**Avis sur la création d'une centrale photovoltaïque au sol au  
lieu-dit « La Cau » à Salles-La-Source (Aveyron)**

N°Saisine : 2023-012239

N°MRAe : 2023APO118

Avis émis le 27 septembre 2023

Figure 2 : plan de masse projet extrait de la demande de permis de construire – réalisation apexenergies

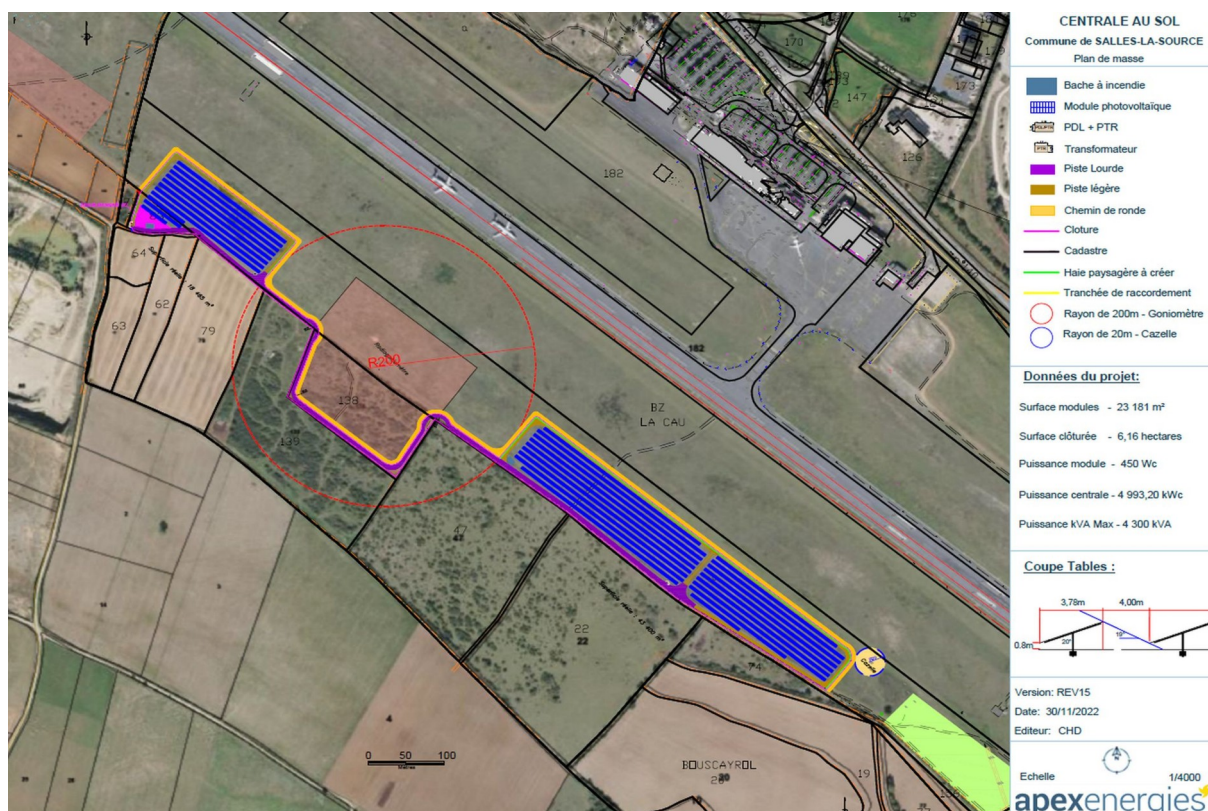
Si la MRAe prend bien note d'un choix d'implantation sur un zonage identifié favorablement, elle s'étonne que le porteur de projet n'ait pas en complément de la zone d'étude retenue fait le choix d'également implanter des équipements photovoltaïques sur les toitures aménageables de l'aéroport et des parkings de ce dernier se privant dès lors de surfaces à proximité immédiate ne présentant pas de sensibilités environnementales.

**La MRAe recommande d'intégrer, en complément de la zone retenue, l'installation de panneaux solaires sur les toitures aménageables et les parkings de l'aéroport de Rodez afin d'augmenter la puissance produite par la centrale sur des parcelles présentant une sensibilité environnementale très faible.**
